Szczecin, 15.05.2020r.

Nr referencyjny: OZ-092/6/IP-9/2019

*dotyczy: postępowania prowadzonego w trybie przetargu nieograniczonego na roboty budowlane o wartości przekraczającej kwoty określone w przepisach wydanych na podstawie art. 11 ust. 8 ustawy - Prawo zamówień publicznych, pod nazwą „**Poprawa dostępu do portu w Szczecinie w rejonie Kanału Dębickiego**”.*

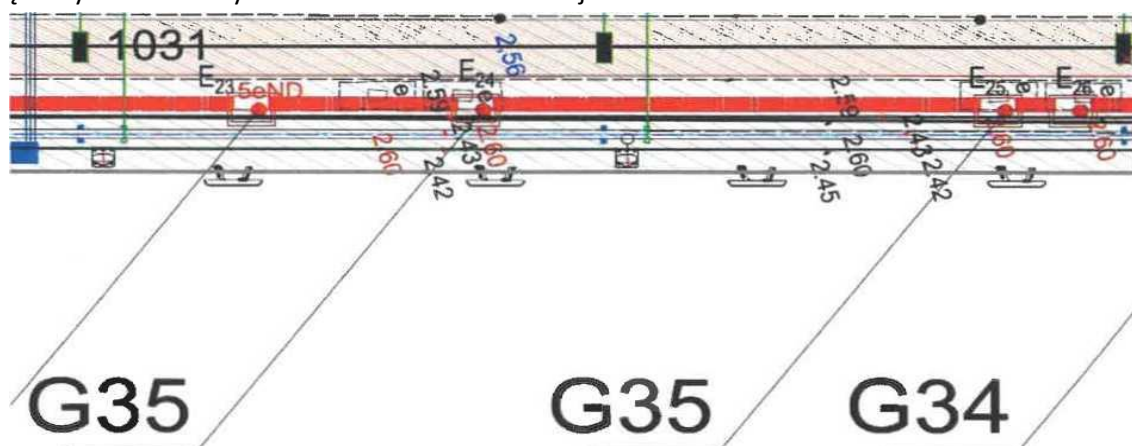
Czy drzewa, karpiny z wycinek pozostają własnością Wykonawcy?

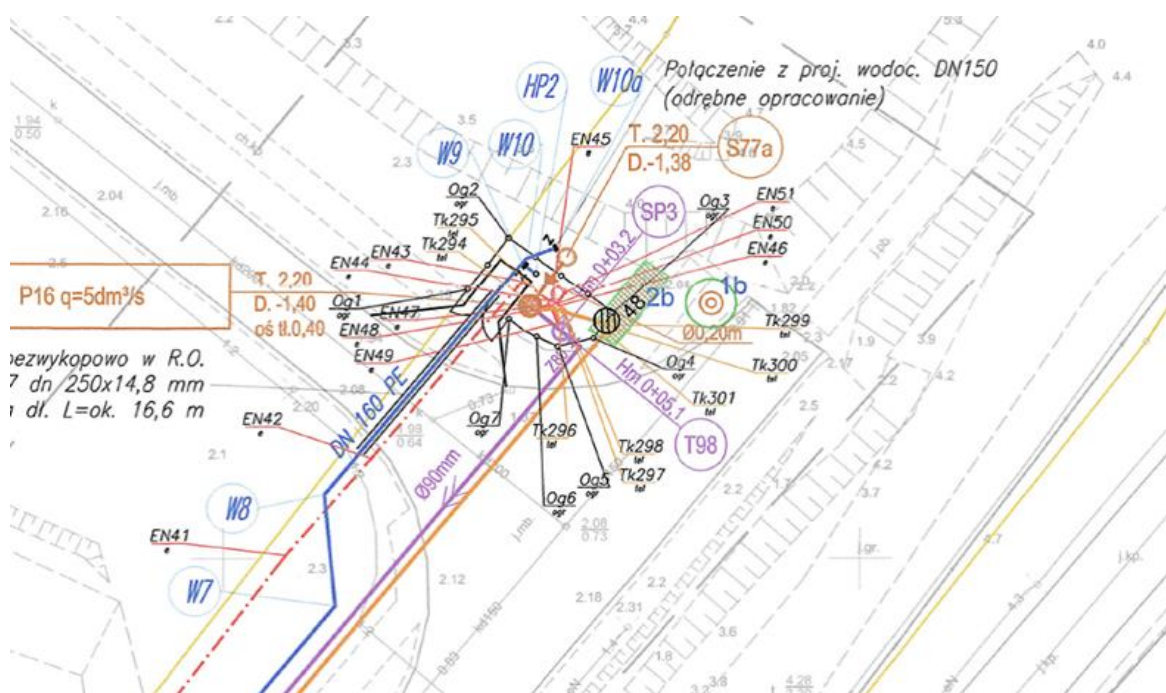
Zgodnie z Projektem Wykonawczym. Część IX „Przebudowa nabrzeża Norweskiego oraz wymiana linii odbojowej na nabrzeżu Fińskim”. Poz. IXC Branża Sanitarna. Pkt. 5.1 Wodociąg – sieć zasilająca:

W ramach zadania „Rozbudowa i modernizacja infrastruktury technicznej w portach w Szczecinie i Świnoujściu” jest do wykonania wodociąg w ul. Logistycznej dn 160 PE zakończony zasuwą. Fragment rysunku poniżej (w załączniku całość rysunku umożliwiająca dokładną lokalizację).

Na dzień dzisiejszy wodociąg nie jest wykonany, trwa procedura uzyskania pozwolenia na budowę. Rozpoczęcie robót dla całości inwestycji jest zaplanowane na początek 2021r. Kolejność robót i harmonogram będą znane po wyborze wykonawcy.
